# CITTA' DI QUILIANO

**Oggetto:** (ID\_VIP: 10276) Procedimento di Valutazione di Impatto Ambientale ai sensi dell'art. 23 del D.Lgs n. 152/200096 relativa al Progetto FSRU Alto Tirreno e collegamento alla rete nazionale gasdotti.  
Proponente: FSRU Italia srl  
Parere di competenza

## ANALISI CRITICA

### PROGETTO FSRU ALTO TIRRENO E COLLEGAMENTO ALLA RETE NAZIONALE GASDOTTI

### **6.3 PAESAGGIO**

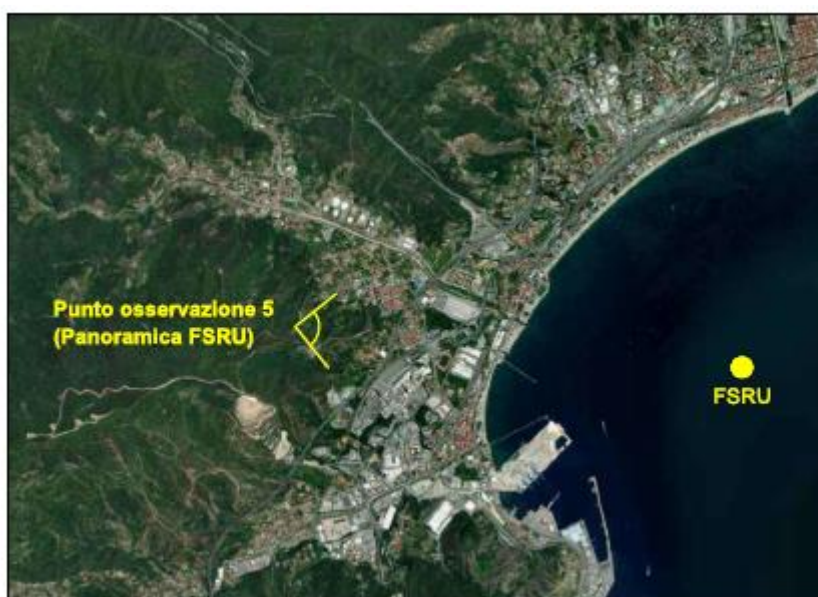
Dall'analisi del progetto in esame e delle integrazioni effettuate si deduce che il Comune di Quiliano potrebbe essere soggetto a importanti impatti sia diretti che indiretti di tipo paesaggistico.

La mancanza di precisione riscontrata nella relazione paesaggistica (riferimento REL-AMB-E-00007\_Relazione Paesaggistica), e in particolare nelle tavole dei fotoinserimenti (riferimento DF-E-00007\_Fotoinserimenti), è evidente. Queste ultime omettono completamente le valutazioni relative al traffico navale e alle navi accessorie presenti nell'intorno della FSRU.
